建築物の安全確保のための体制の整備を行う者に対する補助事業

構造計算に係る課題の整理取りまとめ

報告書

実施機関 一般社団法人 建築性能基準推進協会

図 1.1.1 軸組図（構造図）

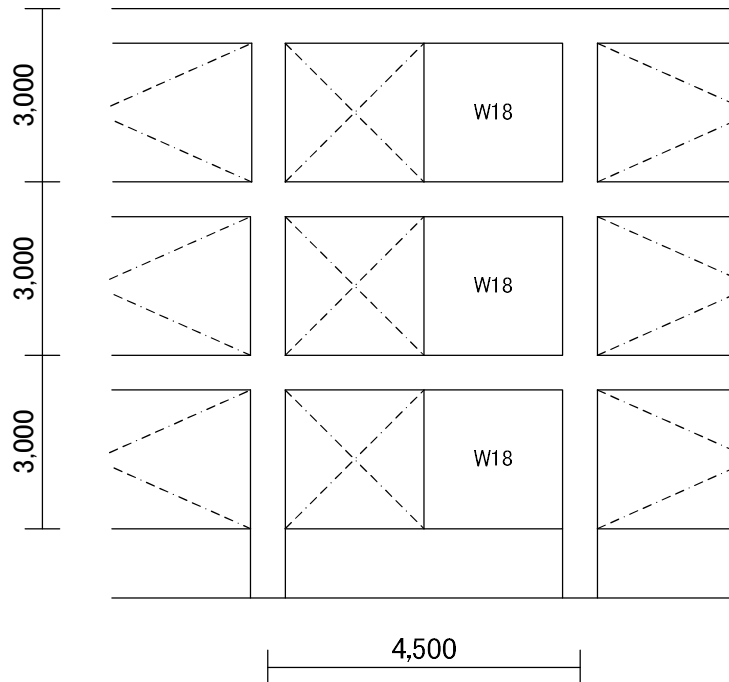
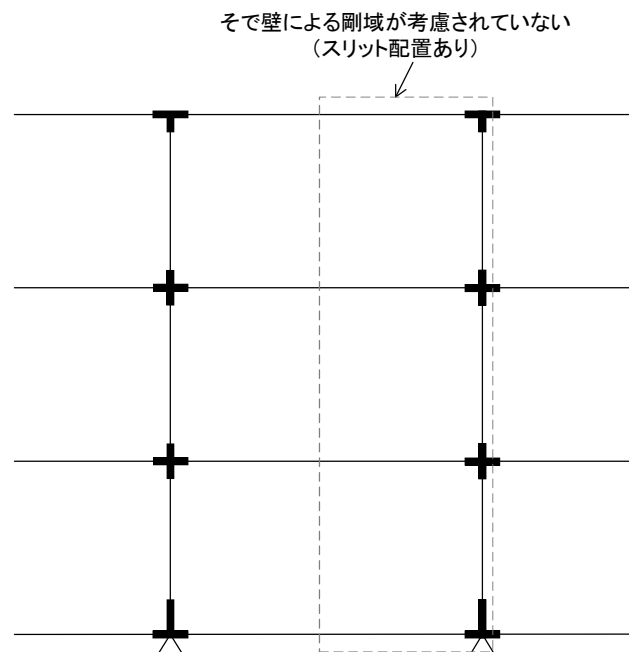
1) 本事例は、図 1.1.1 に示す構造図では柱に取り付くそで壁の柱際・梁際に完全スリットが配置されていなかったが、図 1.1.2 に示す計算書では完全スリットが配置されていた。構造図を正として構造計算を行うと、一次設計ではそで壁付き柱の曲げ検定比とそで壁付き柱に接続する大梁の曲げ及びせん断の検定比が 1.0 を超えた。また、二次設計ではそで壁付き柱にせん断破壊が生じるため、 D_s が 0.3 から 0.45 となり、この時点で保有水平耐力を算定すると、保有水平耐力は必要保有水平耐力を下回った。

ここで取り上げた事例のように、計算書と構造図の不整合が構造計算に大きな影響を与えることがあるため、留意する必要がある。

図 1.1.3 R 階伏図

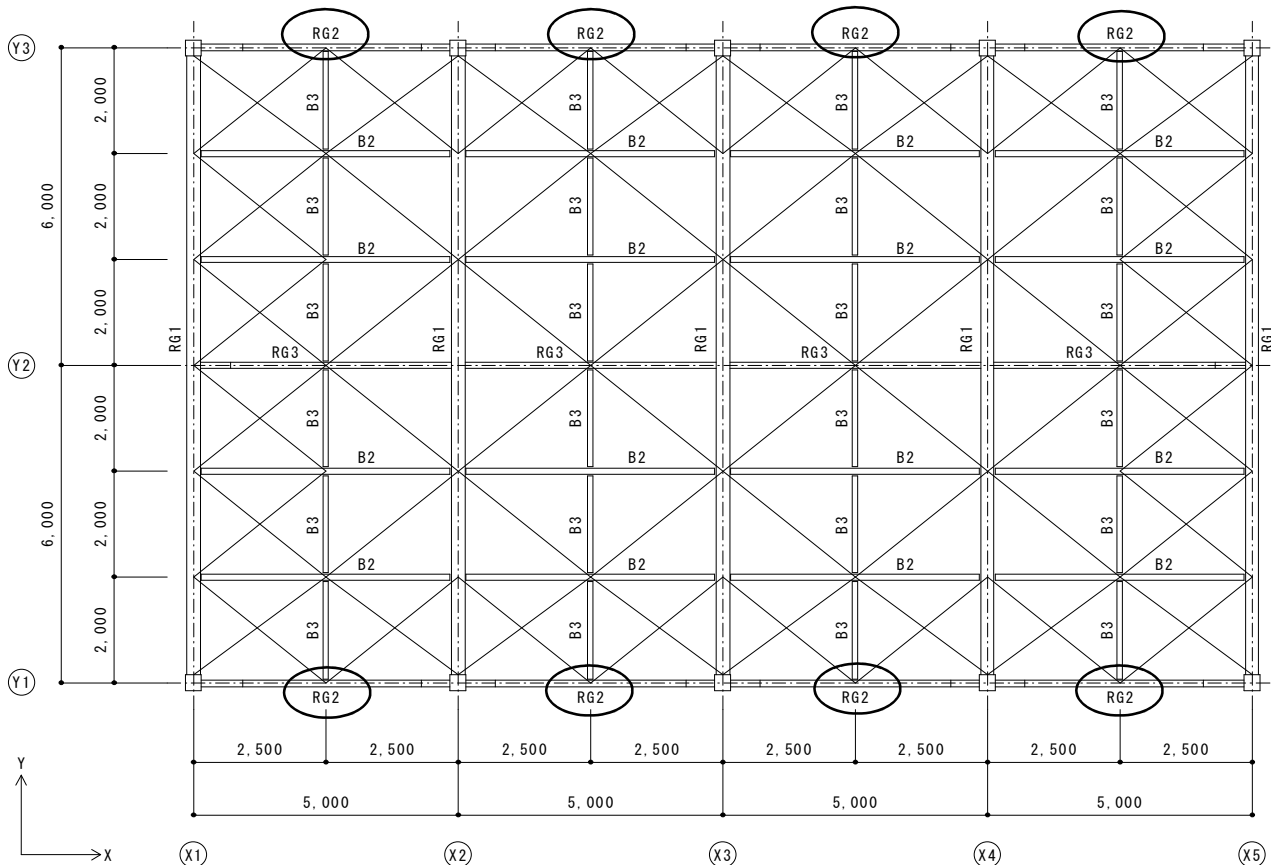
2) 本事例は、R 階 X 方向大梁 RG2 の横補剛箇所数を構造図より多く、2 本と一貫計算に入力し、鉄骨造の耐震計算ルート 1-2 の適用条件である保有耐力横補剛を満足するとして、構造設計されていた。図 1.1.3 に示すように構造図通りの横補剛箇所数 1 本とすると、必要数より不足することとなり、保有耐力横補剛とはならず、本事例は、耐震計算ルート 1-2 の適用条件を満たさなかった。

図 1.2.1 意匠図と構造図の不整合

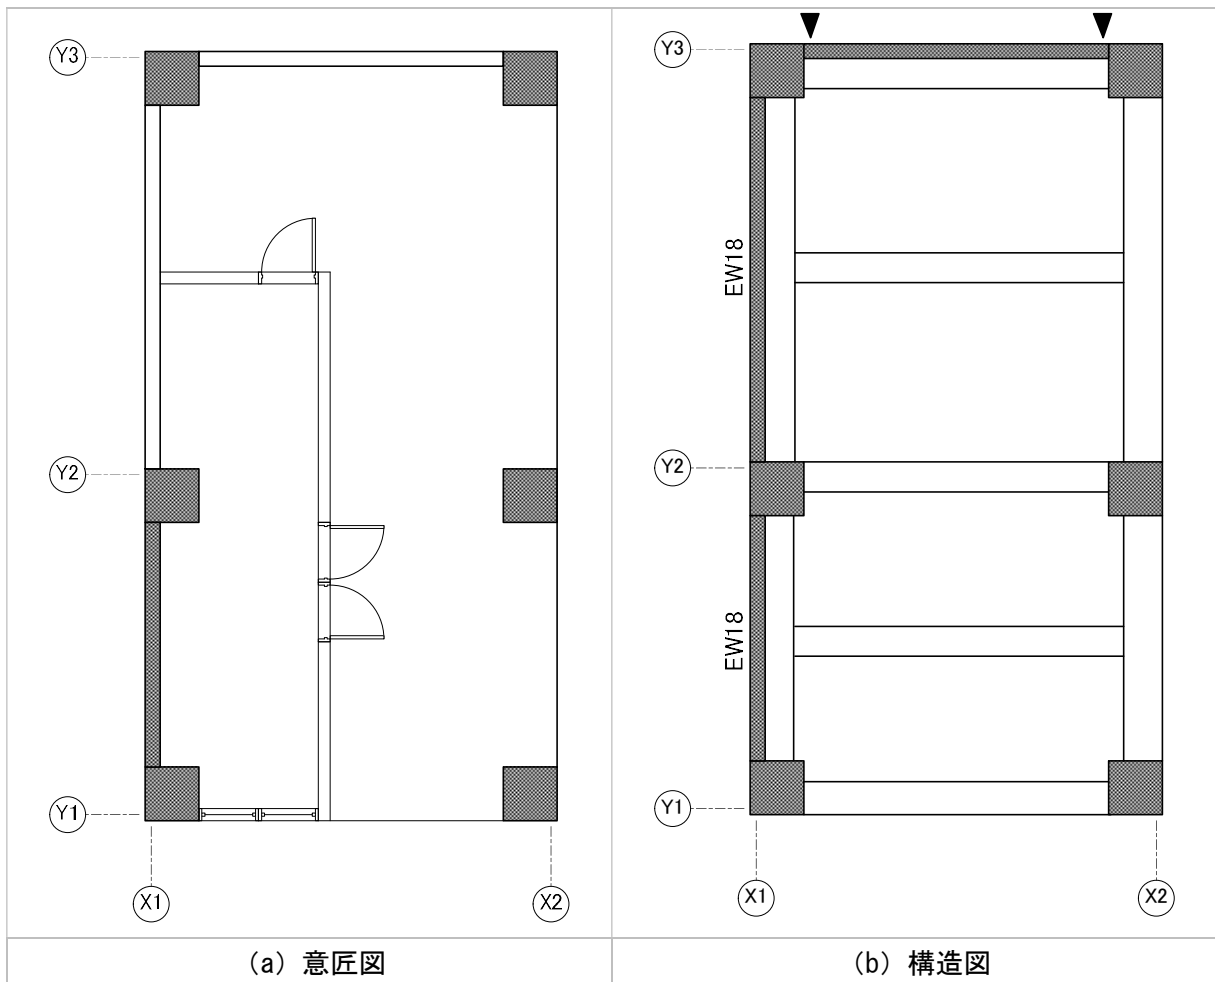
本建物は RC 造建築物である。図 1.2.1(a)意匠図では、壁は黒塗りの壁と白抜きの壁に区別されて表現されており、黒塗りの壁である X1 通り Y1-Y2 間壁は RC 造壁、白抜きの壁である X1 通り Y2-Y3 壁は非 RC 造壁と推察される。しかしながら、図 1.2.1(b)構造図では、X1 通り Y1-Y2 間壁は RC 造壁（耐震壁 EW18）と整合しているが、X1 通り Y2-Y3 壁は RC 造壁（耐震壁 EW18）と整合していなかった。なお、計算書は構造図と整合していた。

通常は、意匠図では RC 造壁と非 RC 造壁を区別して壁を表記し、構造図では RC 造壁を耐震壁と非耐震壁（RC 造雑壁やスリット付き壁）に区別して表記し、非 RC 造壁は表記しないのが一般的である。この事例では、意匠図で非 RC 造壁と表記されている壁が、構造図では RC 造耐震壁と表記されており、壁

種別が整合していなかったが、意匠図においても、壁種別の表記に一貫性がなく、施工時に混乱を招く恐れがある。特に RC 造壁の壁種別は、構造計算に影響するので、意匠図と構造図で必ず整合すべきである。

図 1.3.2 配筋詳細図 (内が大梁断面リストとの不整合箇所)

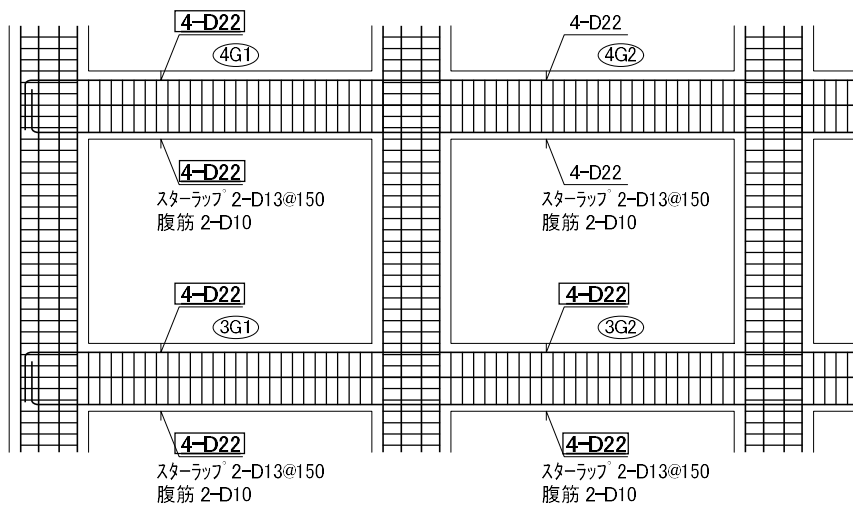
1) 本事例は、図 1.3.1 大梁断面リストでは、3・4 階 G1 梁及び 3 階 G2 梁は上下端筋 6-D22 であったが、図 1.3.2 配筋詳細図では 4-D22 と記されていた。

構造図間に不整合があると、構造計算書と整合しない施工図が作成される恐れがあるため、整合した構造図を作成することが重要である。

図 1.3.4 配筋詳細図

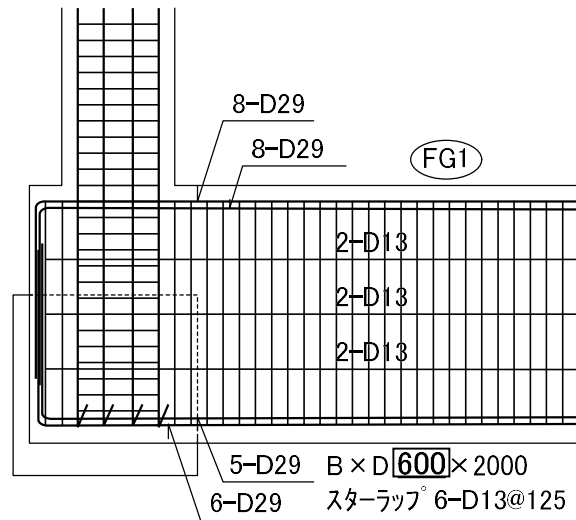
2) 本事例は、図 1.3.3 基礎梁断面リストでは基礎梁の断面寸法が基礎梁断面リストでは 700mm×2000mm であったが、図 1.3.4 配筋詳細図では 600mm×2000mm と記されていた。

図 1.4.2 軸組図

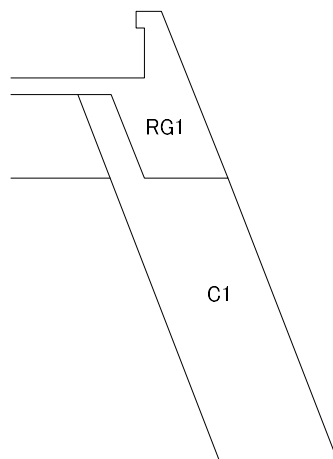
- 2) 本事例は、最上階に斜め柱があり、図 1.4.2 に示す軸組図では、その柱に接続する大梁断面が平行四辺形となっており、寸法の記入がなかったが、図 1.4.3 に示す大梁断面リストでは長方形の大梁断面となっていた。

2) と 3) の事例については、構造図作成の段階における不備であるが、一般的には現場では構造図を元に施工図が作成されることより、不適切な構造図のままに施工図が作成されて、それに基づいて施工される場合に必要な要求構造性能が満たされることが生じる可能性があるため、各図間で整合のとれた図面を作成する必要がある。

図 1.4.4 軸組図

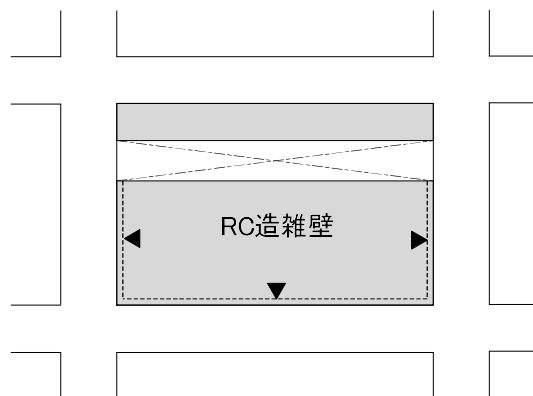
3) 本事例は RC 造建築物であるが、図 1.4.4 に示すように、軸組図において上部に開口がある柱梁フレーム内 RC 造雑壁の左右と下部の 3 方に完全スリットが配置されていた。完全スリットの詳細図には D10@400 の差筋の配筋が記されていたが、このディテールについて面外方向の応力に対する検討はなかった。

図 2.1.1 架構配筋図

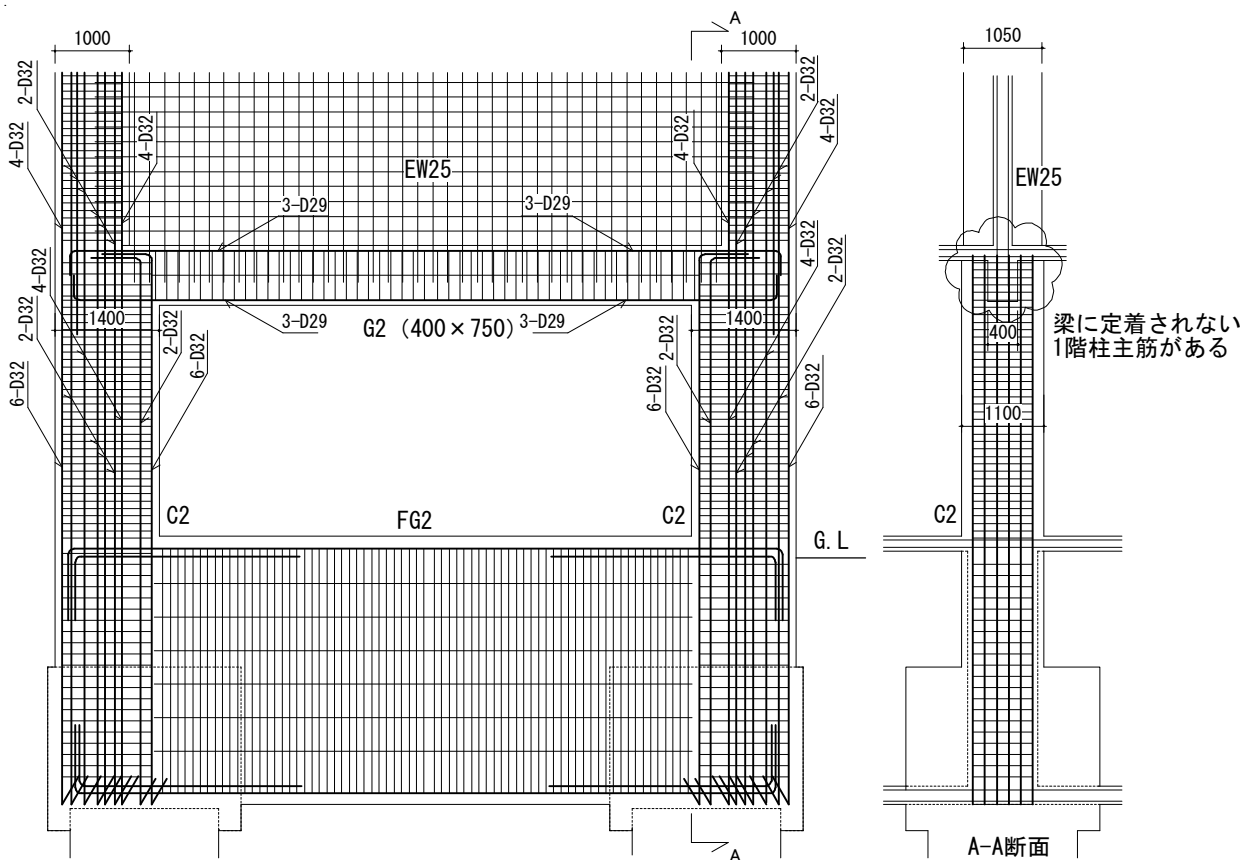
本事例は、地上12階建て建物の張間方向（耐震壁付きラーメン架構）において、半数の架構が1階壁抜けのピロティ架構となり、その他の架構は連層耐震壁として設計されている（図2.1.1参照）。構造特性係数 D_s は、連層耐震壁の1階脚部の曲げ降伏と、ピロティ架構の1階独立柱の柱頭柱脚の曲げ降伏後の軸引張降伏とから、全体崩壊形となり、また1階の独立柱の部材種別がFCであることから $D_s=0.45$ としている。保有水平耐力時においても同様に降伏ヒンジが生じているため、柱主筋は全て降伏している。このような壁抜け柱において、1階柱寸法を $B \times D=1100\text{mm} \times 1400\text{mm}$ とし、2階壁付き柱寸法を $B \times D=1050\text{mm} \times 1000\text{mm}$ としているため、架構詳細図2.1.1に示すように、1階柱主筋30本（D32）のうち8本が2階柱梁接合部に定着される。一方、2階の壁付き大梁の断面寸法は $B \times D=400\text{mm} \times 750\text{mm}$ であり、1階柱断面に比べて非常に小さく、1階柱頭主筋が適切に定着できるか疑問がある。

ピロティ架構となる壁抜け柱には、柱頭柱脚ヒンジによる大きなせん断力や上階の連層耐震壁による大きな変動軸力が作用するため、多くの主筋が必要であり、更に十分なせん断余裕度を確保することが重要である。このような壁抜け柱に生じる応力を適切に伝達し、設計で期待する曲げ強度や引張強度を確保するためには、2階柱や梁への応力伝達が重要であり、1階柱頭主筋の定着には十分に注意する必要がある。また、ピロティ架構の2階梁は、連層耐震壁の枠梁でもあり、十分な剛性と強度を確保し、壁のせん断力を1階柱へ適切に伝達する必要があるため、一般的には耐力壁のせん断力の1/2を梁主筋で伝達することや、1階柱引張時の曲げモーメントを伝達できる曲げ強度を確保すること等が必要である。以上より、壁抜け柱の部材断面や配筋が、架構解析モデルでの連続性を適切に実現できるディテールとして留意しなければならない。

図 2.2.1 直接基礎の偏心

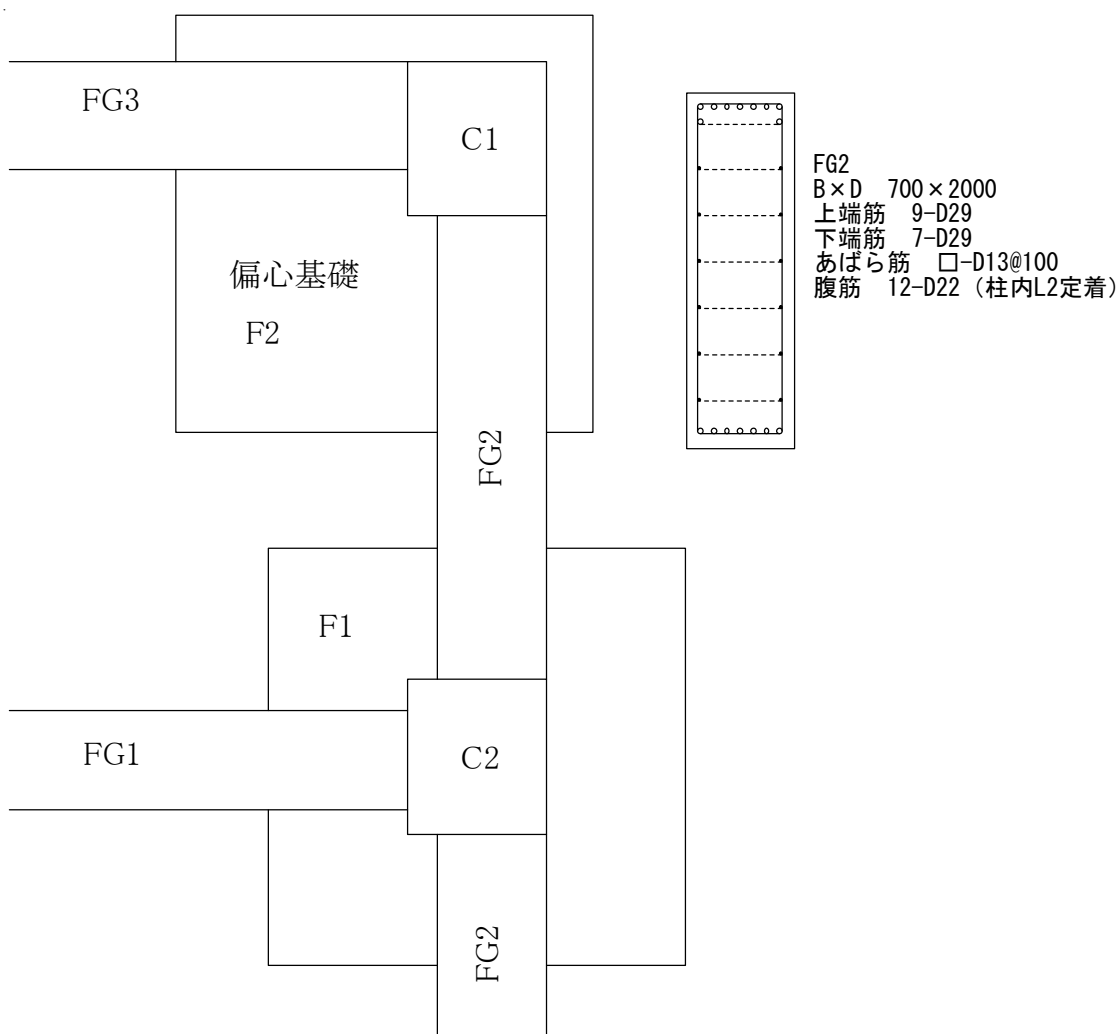
本事例は、図 2.2.1 の基礎伏図に示すように直接基礎 F2 と柱 C1 が偏心し、地盤反力により基礎梁にねじりモーメントが生じる。このため、基礎梁あばら筋をねじりモーメントに対して必要な閉鎖形あばら筋として、RC 規準 (2010) 22 条の (解 22.12) 式によって検討していたが、外周 1 組のあばら筋を誤って 2 本分として検討していたため、あばら筋によるねじり抵抗が不足した。

直接基礎が柱と偏心する場合には、基礎梁にねじりモーメントが生じるため、ねじりモーメントに対する検討を行う。ねじりモーメントに対する断面算定を RC 規準 22 条に従う場合には、コンクリートに

生じるせん断応力度が許容せん断応力度以下となることの確認に加えて、閉鎖形あばら筋や軸方向筋の必要量を算定し、曲げモーメントやせん断力に対して算定される補強筋量に加算して配筋しなければならない。このとき、1組の外周あばら筋は1本の断面積 a_1 とすることや、軸方向筋として腹筋を考慮する場合には、腹筋端部を柱内に定着すること等に留意しなければならない。また、腹筋端部の定着長さや定着方法については、配筋詳細図や断面リストに特記する必要がある。

図 2.3.1 軸組図

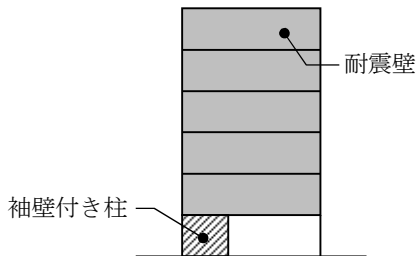
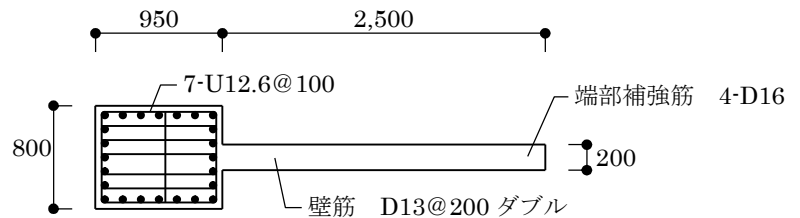
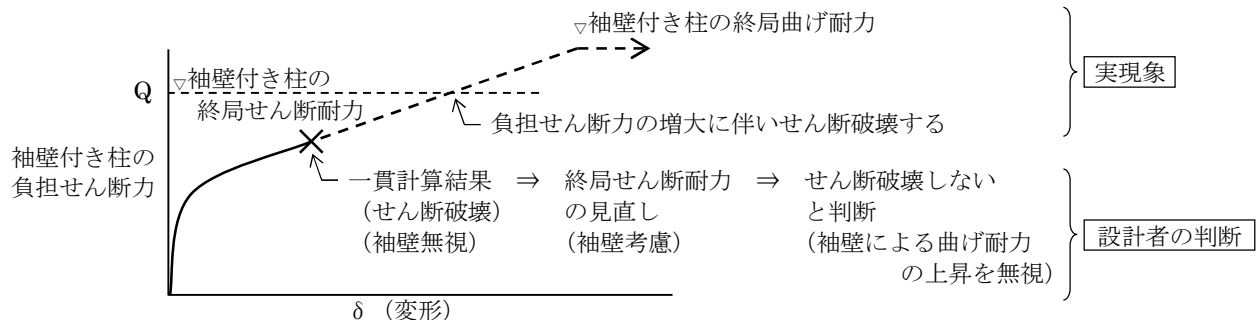
図 2.3.1 に示す上部連層耐震壁を 1 階において袖壁付き柱と独立柱で支える架構において、袖壁付き柱のメカニズムの算定が不適切な事例があった。

この袖壁付き柱は、図 2.3.2 に示すように柱には高強度せん断補強筋を用いた帯筋が配され、袖壁の厚さは 200mm で長さは 2500mm であった。この事例で用いられた構造計算プログラムでは、高強度せん断補強筋が配された柱が袖壁付きとなっている場合、終局せん断耐力は袖壁を無視して独立柱として算定する仕様となっていた。

一貫計算による荷重増分解析の結果では、この袖壁付き柱がせん断破壊してメカニズムに至ったので、設計者は袖壁付き柱の終局せん断耐力を別途計算し、この値が袖壁付き柱の負担せん断力を上回ったため、この袖壁付き柱を曲げ降伏モードとみなして構造特性係数 (Ds) などの決定を行っていた。

しかしながら、設計者は袖壁付き柱が片側袖壁であるにも係らず袖壁が引張側になる場合の終局せん断耐力を計算していなかったこと、および、別途計算の終局せん断耐力が一貫計算結果よりも大きかったとしても図 2.3.3 に示すように袖壁の影響による曲げ耐力の増大に伴い袖壁付き柱の負担せん断力がさらに増大する可能性があること、について検討が不十分であった。

この点を見直してメカニズムの算定および構造特性係数 (Ds) 等の検討を行ったところ、必要保有水平耐力が増大したため、保有水平耐力が不足する結果となった。

- ①片側袖壁付き柱の終局せん断耐力は、袖壁が引張側となる場合と圧縮側になる場合について、「既存鉄筋コンクリート造建築物の耐震診断基準・同解説、(財団法人)日本建築防災協会、2001年」などにに基づき適切に算定する必要がある。
- ②部材の終局耐力を別途計算して構造計算プログラムの一連計算結果を見直す場合は、部材耐力の見直しによりメカニズムなどが変化することも含めて再検討する必要がある。
- ③高強度せん断補強筋を用いた袖壁付き柱の力学性状は解明されていないので、慎重な設計が必要である。

図 2.4.1 架構配筋詳細図

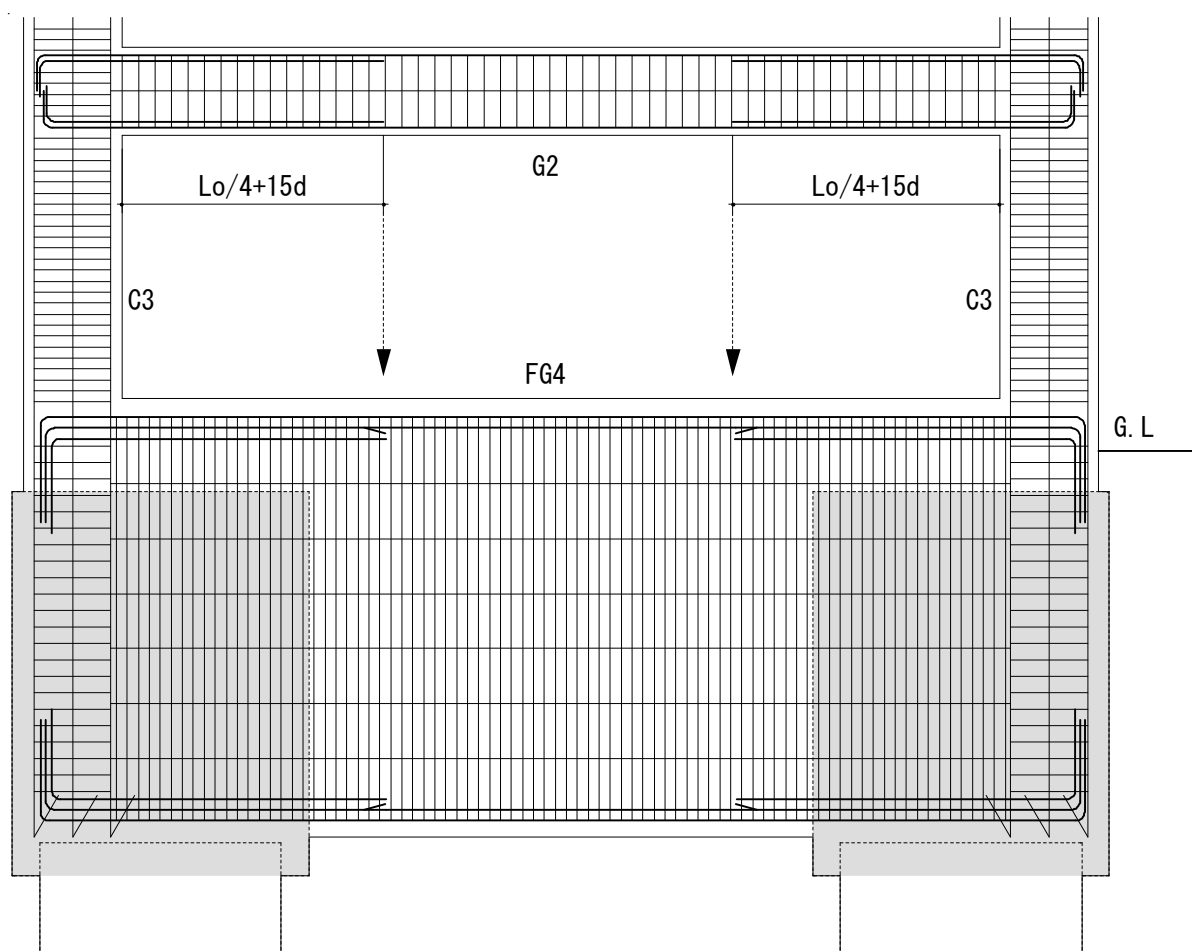
本事例では、基礎梁主筋の2段筋の一部と3段筋がカットオフされているが、そのカットオフ位置は、 $L_0/4+15d$ によって決定されている2階梁主筋のカットオフ位置と同位置となっていた（図 2.4.1 参照）。基礎梁は、スパンに対して梁せいが大きく、端部には杭や基礎フーチングも取りつくため、せん断スパンが短く潜在ヒンジ領域も大きくなることから、このような位置でカットオフするのは不適切である。

基礎梁は梁せいが大きくせん断スパンが短いうえに、杭やフーチングによって可撓長さが短くなるため、カットオフすることは難しい。このような基礎梁主筋をカットオフすると、必要とする曲げ強度を確保できないことに注意しなければならない。

図2.5.1 左右の梁が雁行して取付く接合部を有する建物

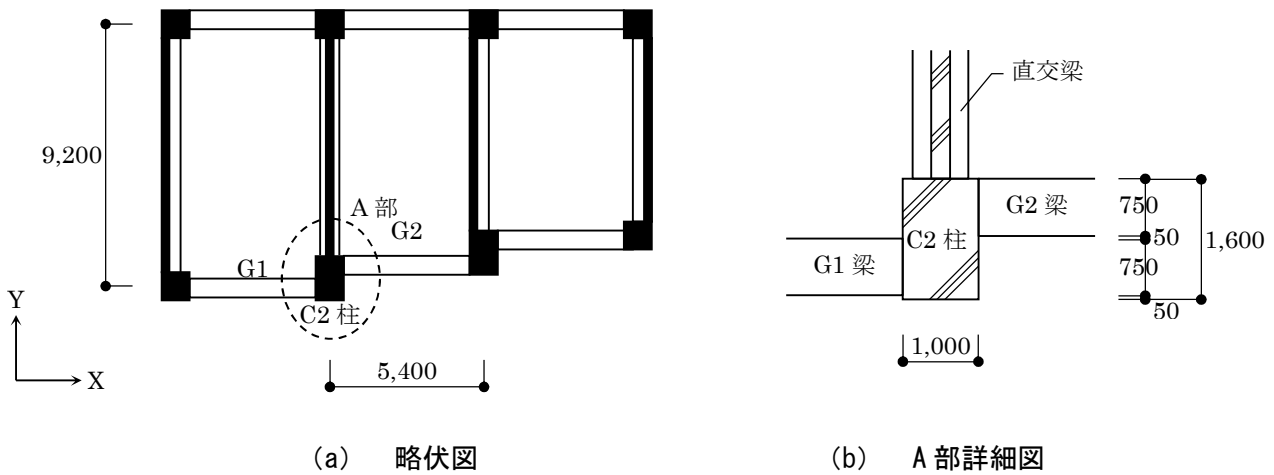
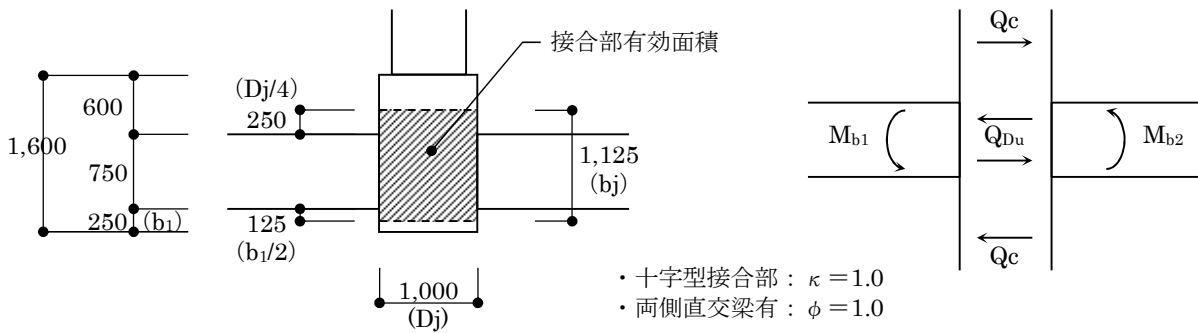
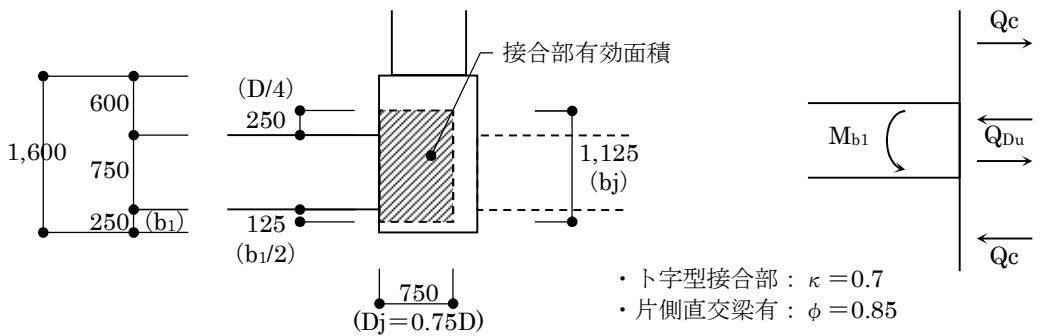
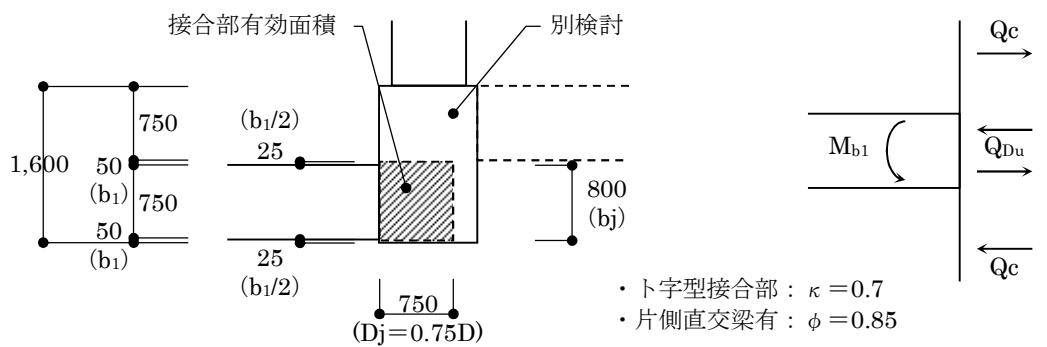
X方向が純ラーメン架構、Y方向は連層耐震壁架構から成る地上13階建ての鉄筋コンクリート造建物において、図2.5.1(a)に示すように純ラーメン架構の左右の梁が雁行して柱に取付く事例があった。この部分の柱は図2.5.1(b)に示すようにせいが1,000mm、幅が1,600mmの偏平断面となっており、左・右の梁幅は750mmで50mmの隙間をあけて雁行配置されていた。

この事例で用いられた一貫計算プログラムでは、この柱・梁接合部を図2.5.2に示すように、有効幅(bj)を1,125mm、有効せい(Dj)を1,000mmとし、両側に直交梁を有する十字型接合部とみなして断面検定を行っていた。ただし、設計者はこの計算を見直して、図2.5.3に示すように有効幅(bj)を1,125mm、有効せい(Dj)を750mmとし、片側に直交梁を有するト字型接合部とみなして追加検討を行い、柱・梁接合部の断面検定を行っていた。

設計者の追加検討は、接合部の形状などについては安全側の検討となるものの、接合部の有効幅(bj)が右側から取付く梁幅の中にまで入り込んでいることは適切でないと考えられる。このため、図2.5.4に示すモデルにより接合部の有効幅(bj)を800mmとして再計算を行ってみた。この結果でも本事例の柱・梁接合部は検定比が1.0未満となり、安全であることが確認できた。

柱に対して左・右の梁が雁行して取付くなど、特殊な形状となる柱・梁接合部を有する建築物の構造計算においては、柱・梁接合部の検定において一貫計算プログラムがどのようなモデル化を行っているかなどを確認する必要がある。柱・梁接合部のモデル化や検定の方法が適切でないと判断した場合には、安全側の仮定を設定するなどして適切な検討を行う必要がある。
